Oggetto: **[ID_VIP: 5761] CANDELA (FG) – ASCOLI SATRIANO (FG):** Impianto eolico costituito da 8 aerogeneratori, ciascuno di potenza nominale pari a 6 MW, e dalle opere necessarie di connessione alla RTN, per una potenza complessiva di 48 MW, da realizzarsi nei Comuni di Candela (FG) e Ascoli Satriano (FG).
Proponente: Enel Green Power Italia S.r.l.

Procedura di Valutazione di Impatto Ambientale ai sensi dell'art. 23 del D.Lgs. 152/2006 e s.m.i.
Parere tecnico istruttorio della Soprintendenza Speciale per il PNRR

Layout di progetto su base IGM

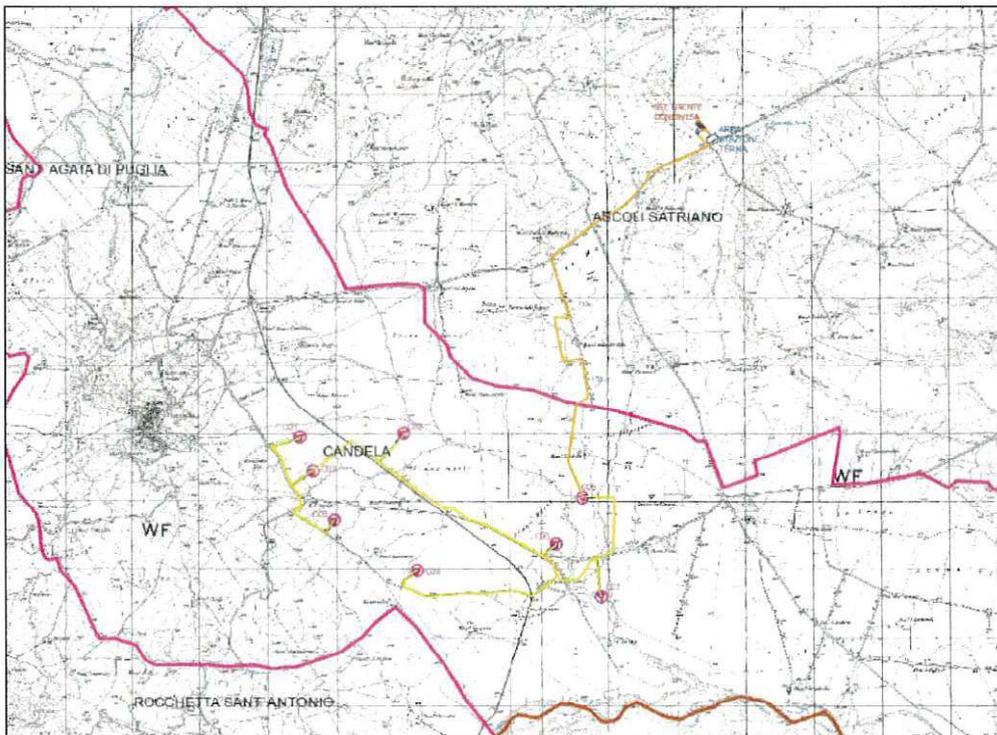
PREMESSO che l'impianto eolico di cui trattasi, localizzato nei comuni di Candela (FG) e Ascoli Satriano (FG), è composto da n. **8 aerogeneratori** (da WTG 1 a WTG 8), aventi **altezze comprese tra 220 e 280 metri c.a.** e potenza complessiva pari a 48 MW;

Layout di progetto su ortofoto

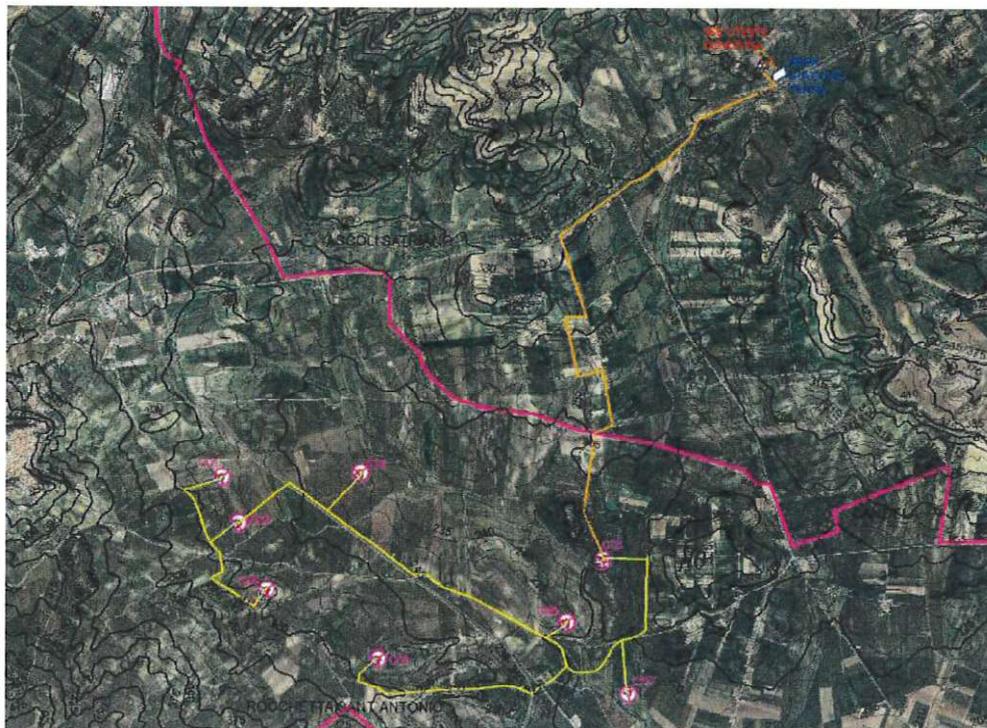
Inoltre, l'intervento progettuale prevede l'apertura di brevi tratti di nuove piste stradali che si attesteranno alla viabilità principale esistente.

Stralcio cartografico GIS. Elaborazione della SS PNRR

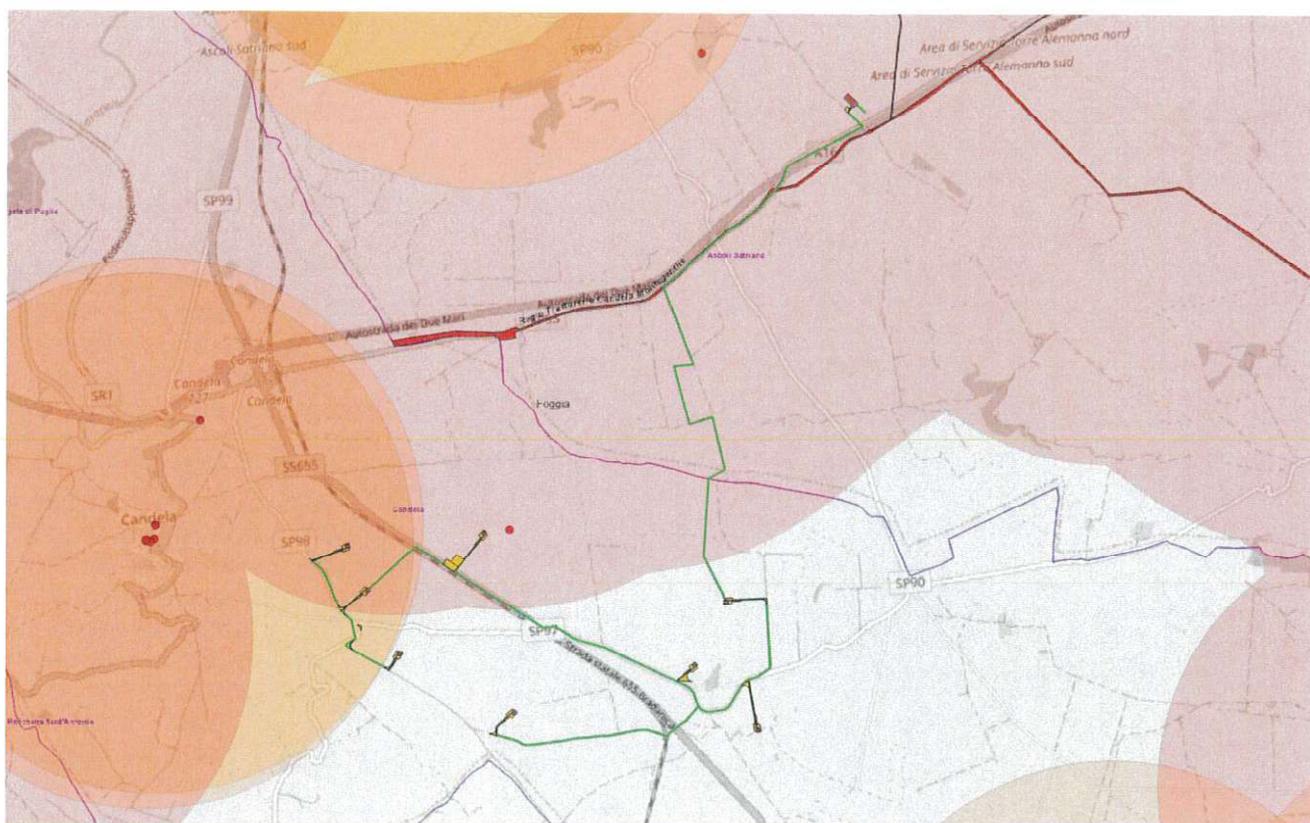
CONSIDERATO E VALUTATO, inoltre, che, dalla verifica effettuata ai sensi del D. Lgs. 199/2021, art. 20, co. 8, lettera c-quater, come da ultimo modificato D.L. 24 febbraio 2023, n. 13, art. 47, co. 2.1, sul progetto in esame, si evince come l'impianto **non ricade integralmente in area idonea per l'installazione di impianti a fonti rinnovabili**, in quanto interferisce con la fascia di rispetto di 3 km di beni sottoposti a tutela ai sensi della Parte II del D.lgs. 42/2004.

Nello specifico, l'elettrodotto di connessione interferisce direttamente con il Regio Tratturo Pescasseroli Candela vincolato ai sensi della Parte II del Codice in quanto classificato dal Piano Comunale Tratturi di Orta Nova quale area a); mentre gli aerogeneratori del settore sud-occidentale del progetto, oltre a rientrare nell'area di buffer del suddetto tratturo, rientrano nella fascia di rispetto di beni architettonici di interesse culturale dichiarato (comune di Candela) quali:

- Casa Vitigliani (architettonici di interesse culturale dichiarato)
- Chiesa di S. Maria della purificazione
- Immobile comunale tra via Cormons e via V. Veneto

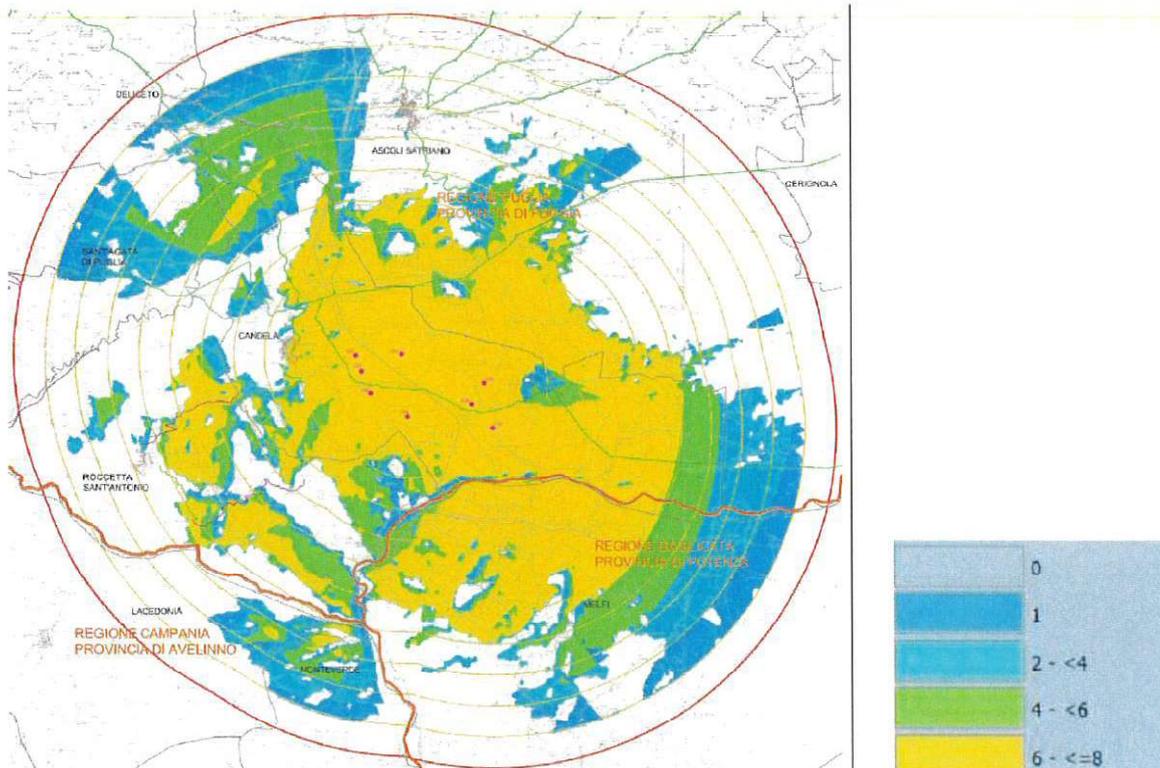
VALUTATO, altresì, che l'impianto si inserisce in un contesto territoriale già interessato da numerosi impianti eolici di grande taglia che insistono su uno stesso contesto paesaggistico. Alla luce dell'elevato numero di impianti si evidenzia, inoltre, l'inevitabile rischio di produzione del cosiddetto "effetto selva";

Carta della visibilità globale

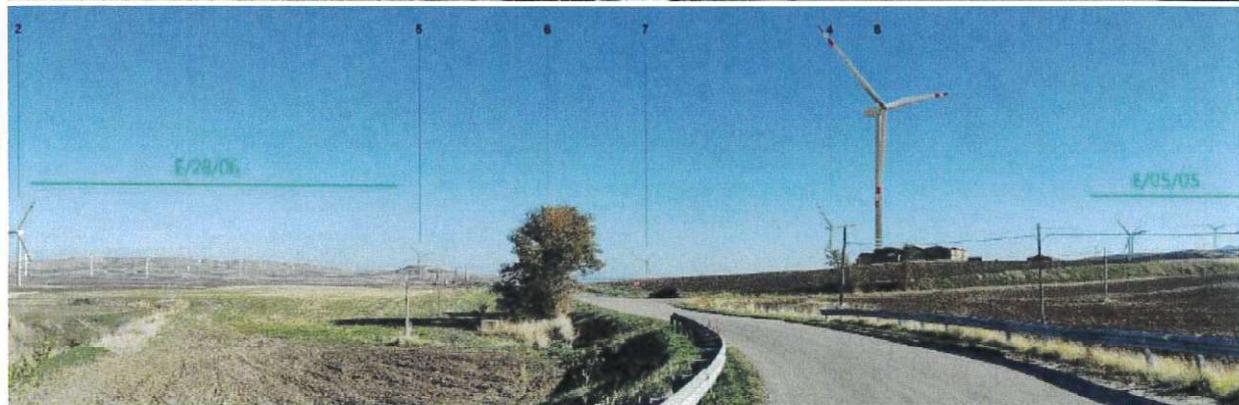
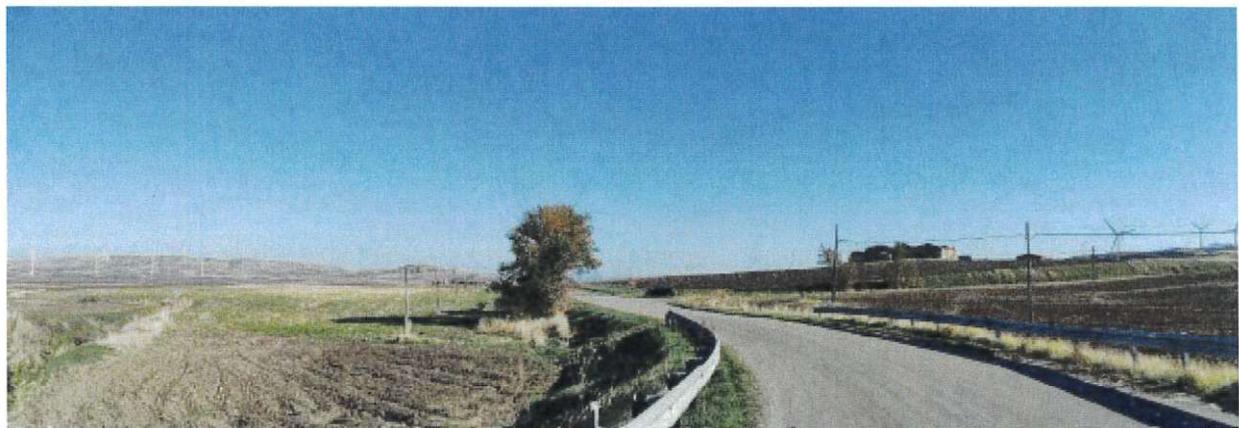
CONSIDERATO che, come precedentemente esposto, data la particolare morfologia del territorio in esame, caratterizzato da rilievi più o meno elevati e da ampie valli, la visibilità dell'impianto risulta essere molto elevata in una porzione estesa dell'area vasta di indagine (11 km).

Punto di presa VI_2: Vista dalla periferia di Candela, lungo la SP 98 che costeggia il lato Ovest dell'area di progetto e termina a nord nella SP 95, classificata nel PPTR a valenza paesaggistica – ante e post operam

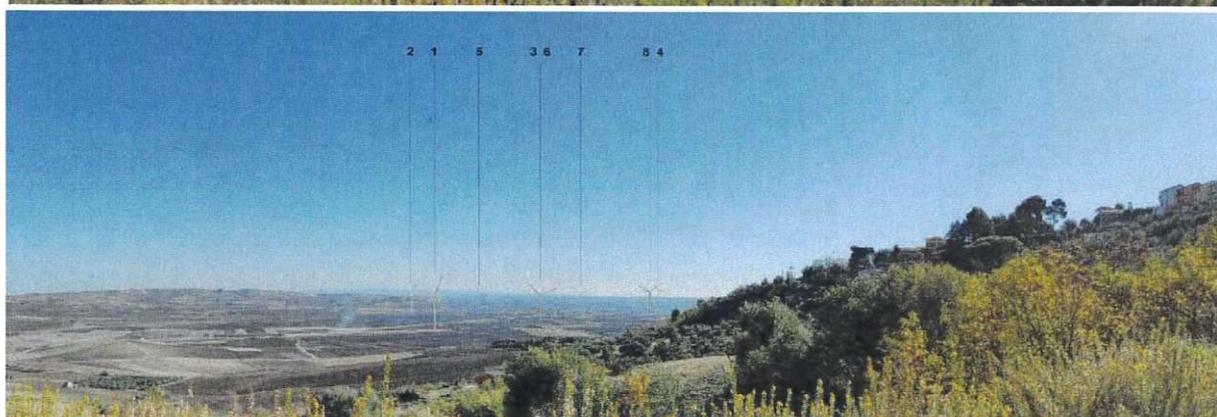
CONSIDERATO che anche le fotosimulazioni, delle quali vengono di seguito riportati alcuni stralci, mostrano l'ulteriore aggravio della percezione visiva che il progetto andrebbe ad innescare in un ambito di area vasta già al limite per presenza di impianti FER.
